福建一建金麟郡

规划及建筑方案设计（变更）

福建华筑工程设计有限公司
2024 年 6 月

总平面图 (变更前)

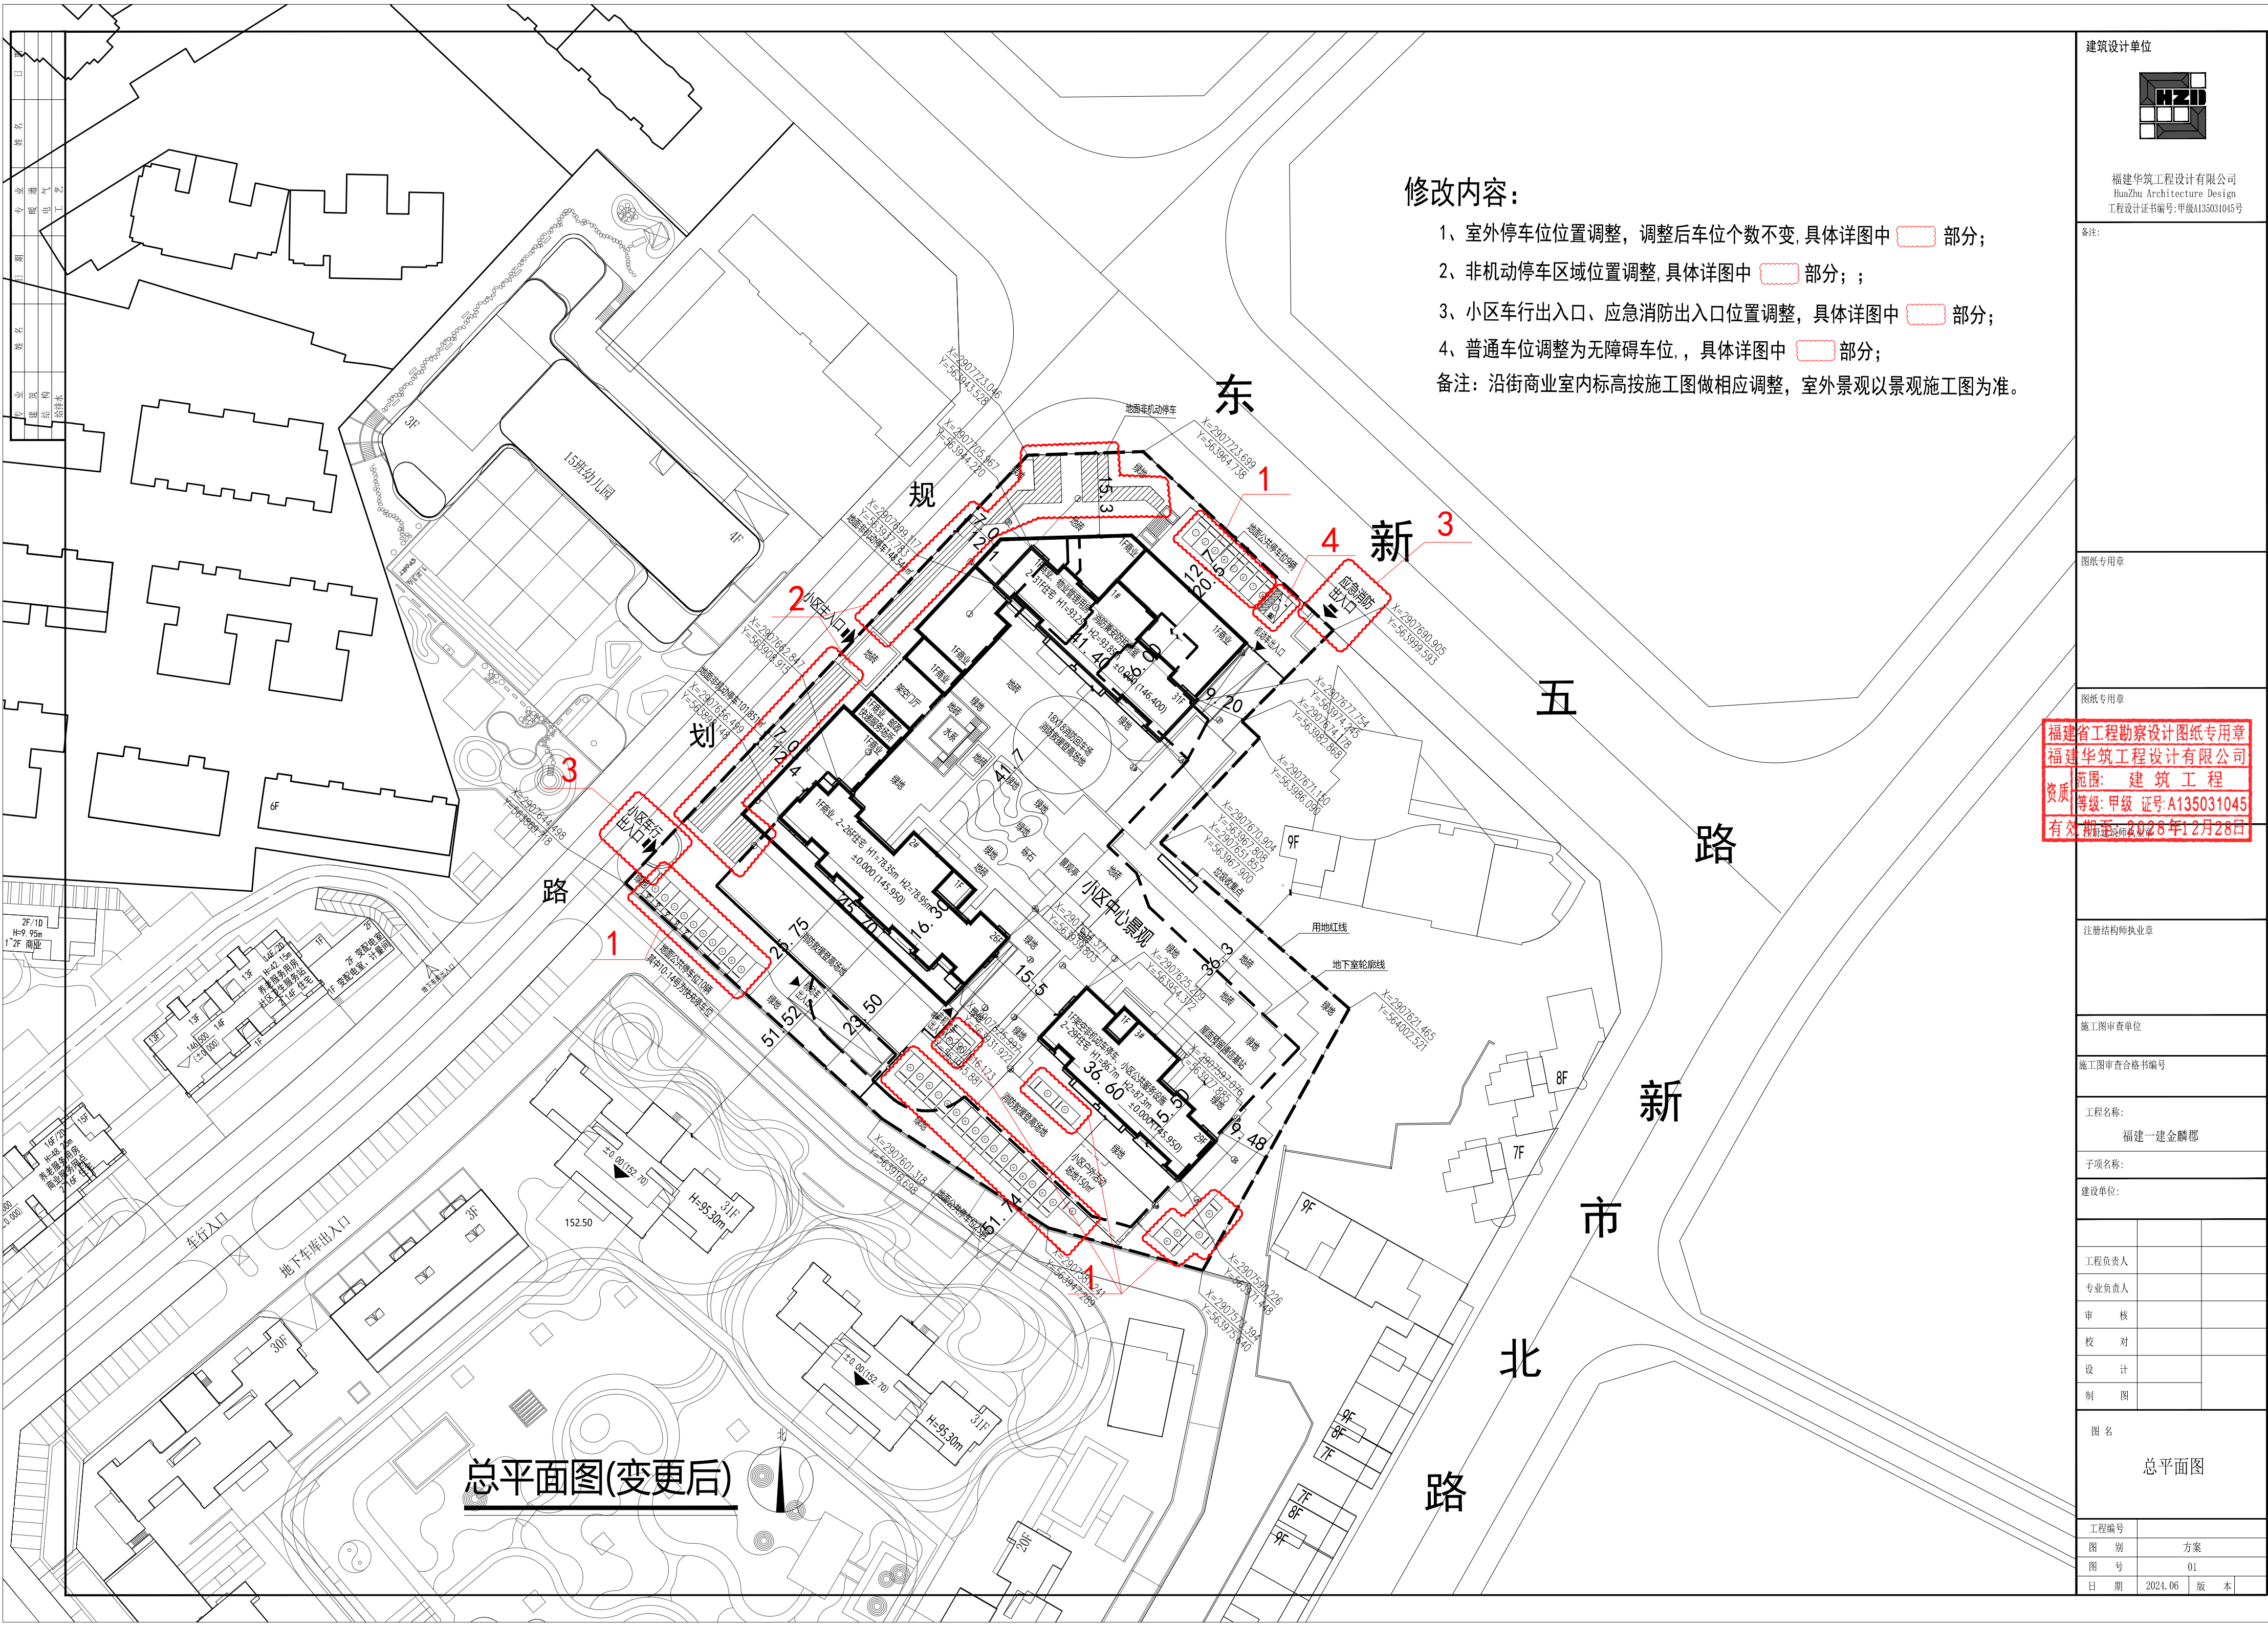
- 1、室外停车位位置调整, 调整后车位个数不变, 具体详图中 部分;
 - 2、非机动车停车区域位置调整, 具体详图中 部分; ;
 - 3、小区车行出入口、应急消防出入口位置调整, 具体详图中 部分;
 - 4、普通车位调整为无障碍车位, , 具体详图中 部分;
- 备注: 沿街商业室内标高按施工图做相应调整, 室外景观以景观施工图为准。

1#楼一层局部平面图（变更后）

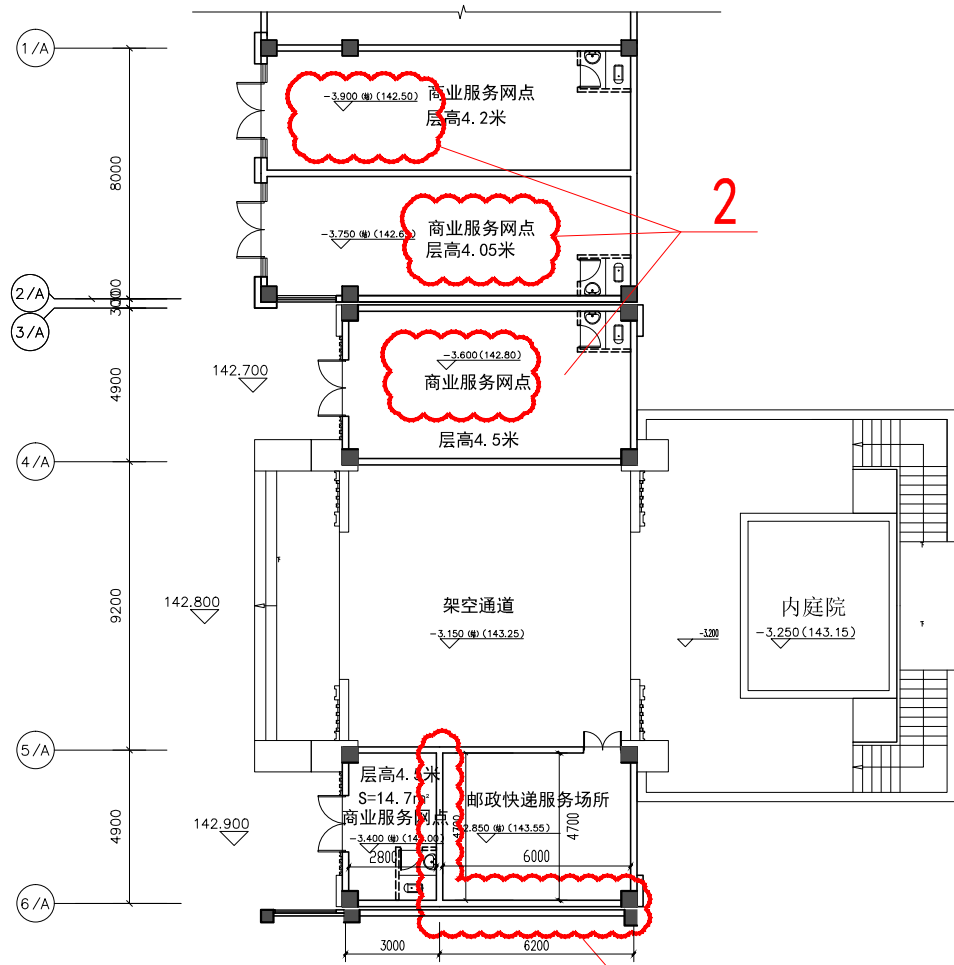
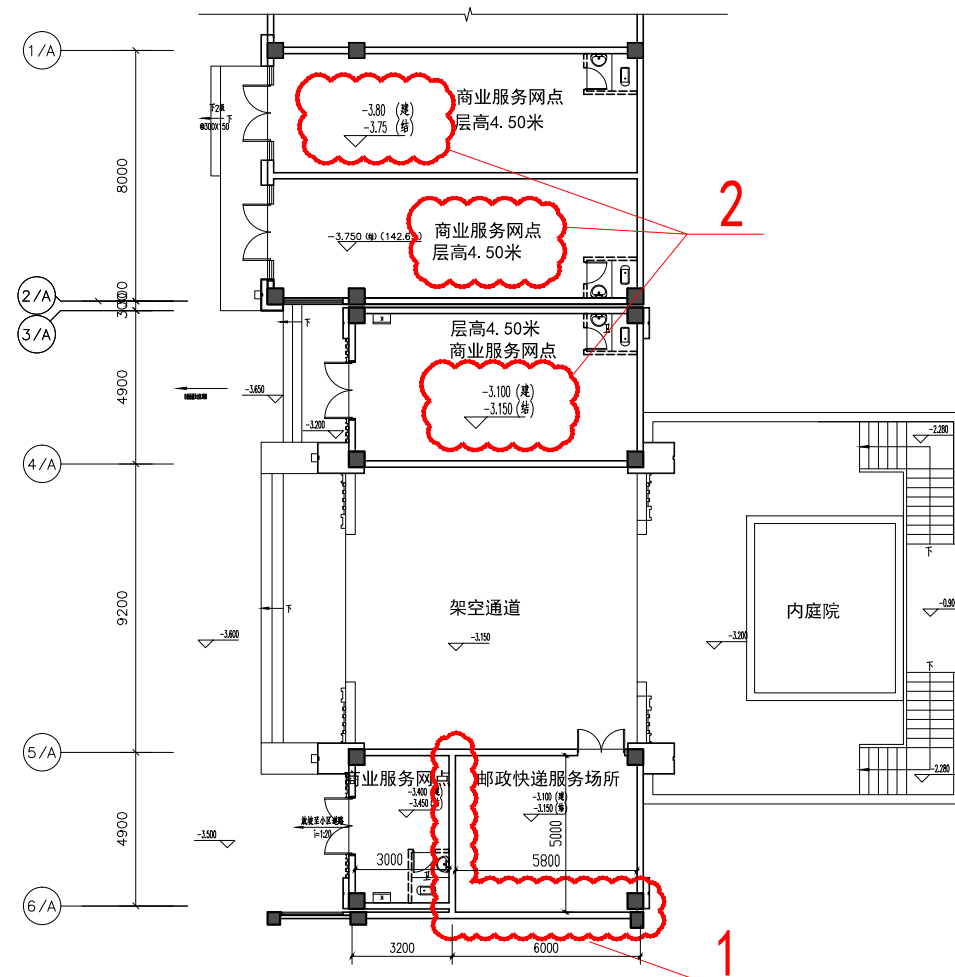
- 1、S-A轴~S-B轴店铺与邮政快递墙体调整，邮政快递服务场所6/A轴墙体取消；
- 2、沿街商业标高调整；

1#楼二层局部平面图（变更后）

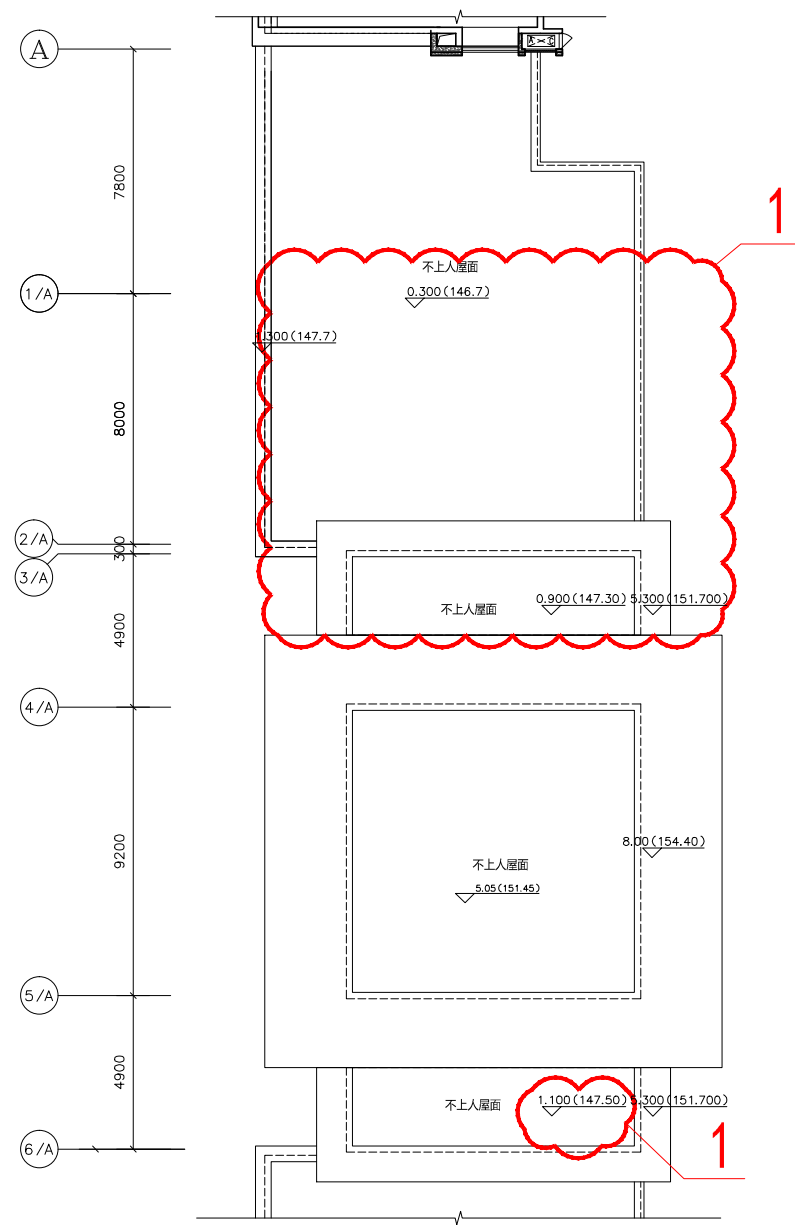
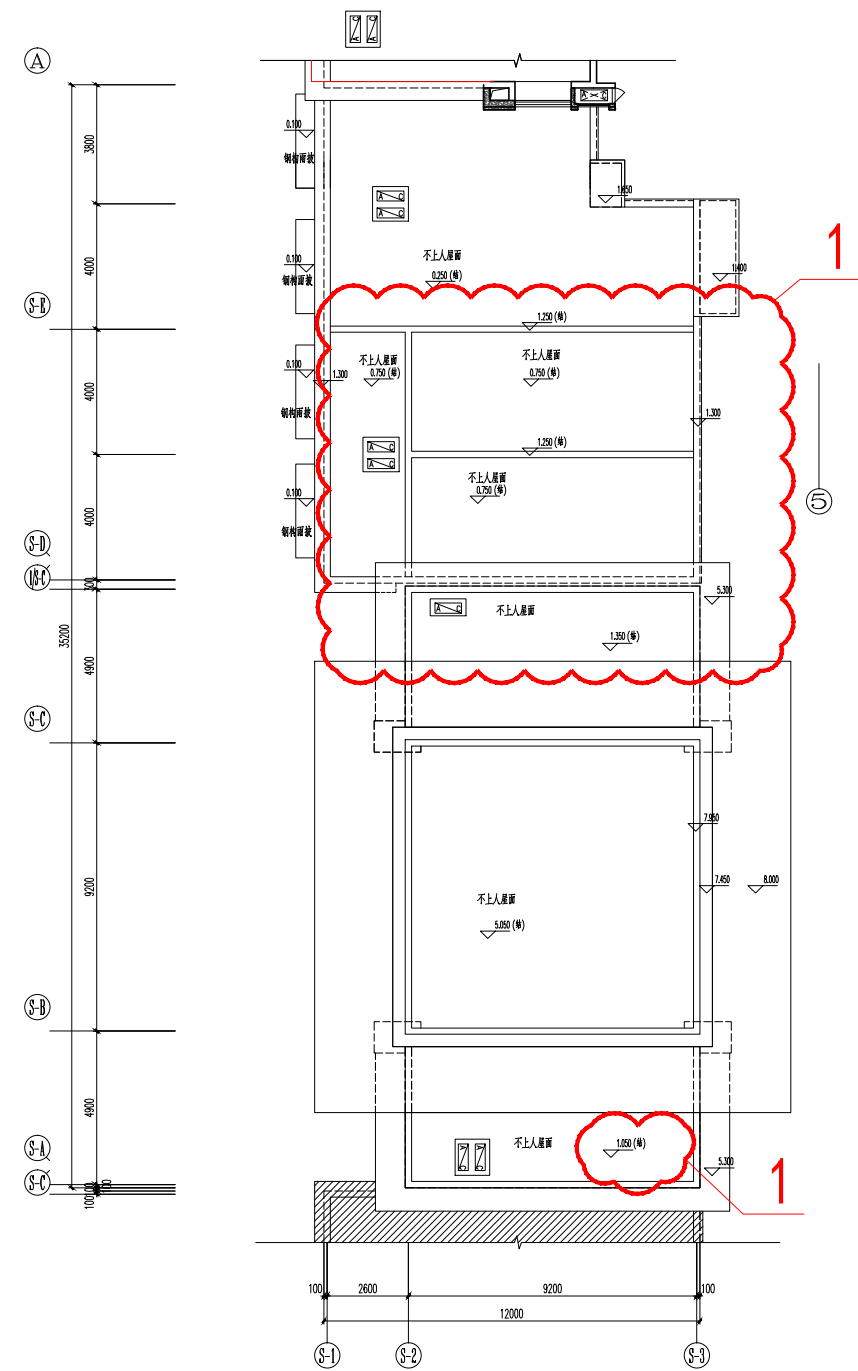
1、商业及邮政快递服务场所屋面结构标高调整；造型外立面调整；

2#楼一层局部平面图（变更后）

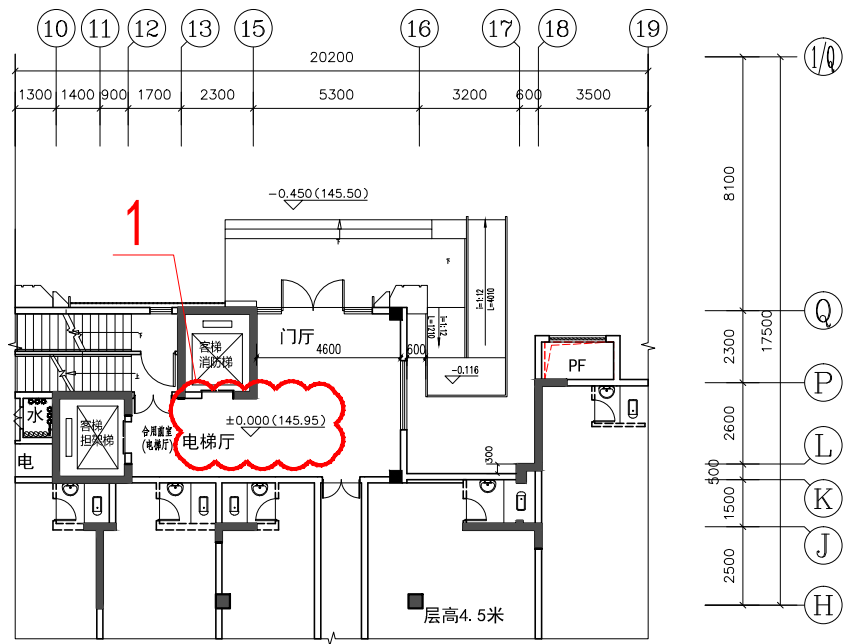
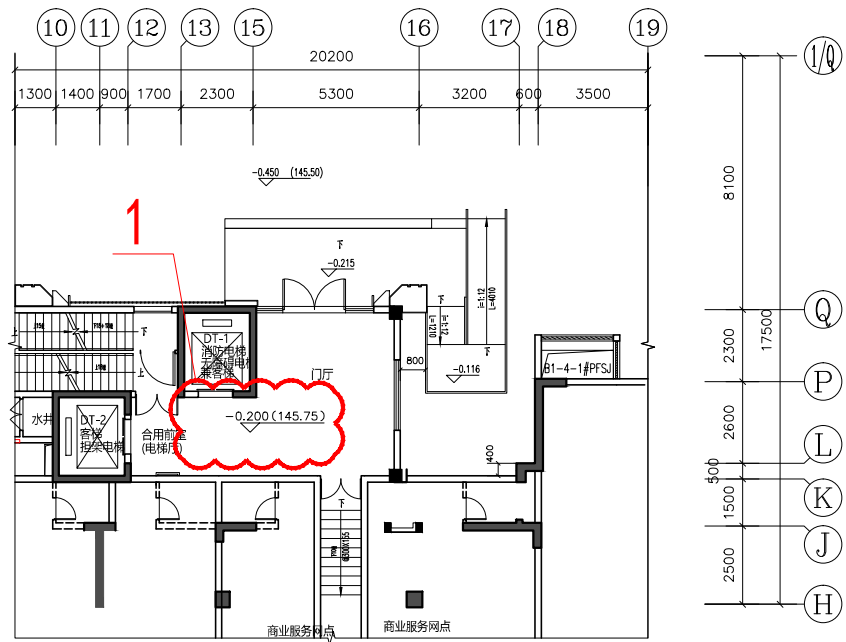
1、一层门厅室内标高降低0.2m;
